VKMA 01250

Teknik Bülten - Kasım 2011

Kit içerik değişikliği: 2 adet vida kite ilave edildi.

VKMA 01250 kiti içindeki 2 yeni vida

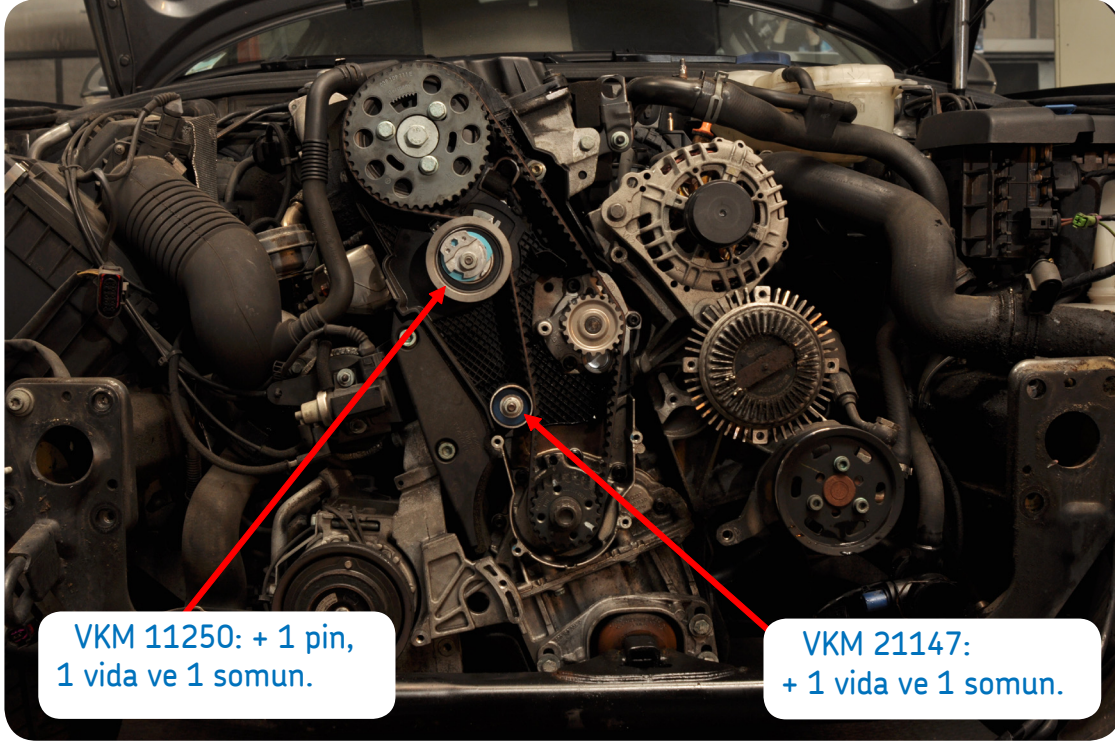
Servis ve garajlara tam bir onarım çözümü sunmayı felsefe edinen SKF, 2 adet ilave vidayı VKMA 01250 kitine dahil etmiştir. SKF kitlerinin içinde bulunan tüm bağlantı parçaları sayesinde; tekrar montaj işlemi sırasında aşırı vida deformasyonunu önlemek ve zamanlama sistemine gelebilecek potansiyel zararlardan kaçınmak için vida ve somun yenisi ile aynı zamanda değiştirilmelidir.

OE # N 909 055 02
VKM 11250 monte

OE # N 104 447 02
VKM 21147 monte

- somun(16): 20 Nm artı 45 °
derecelik sıkıştırma açısı
- somun(19): 20 Nm
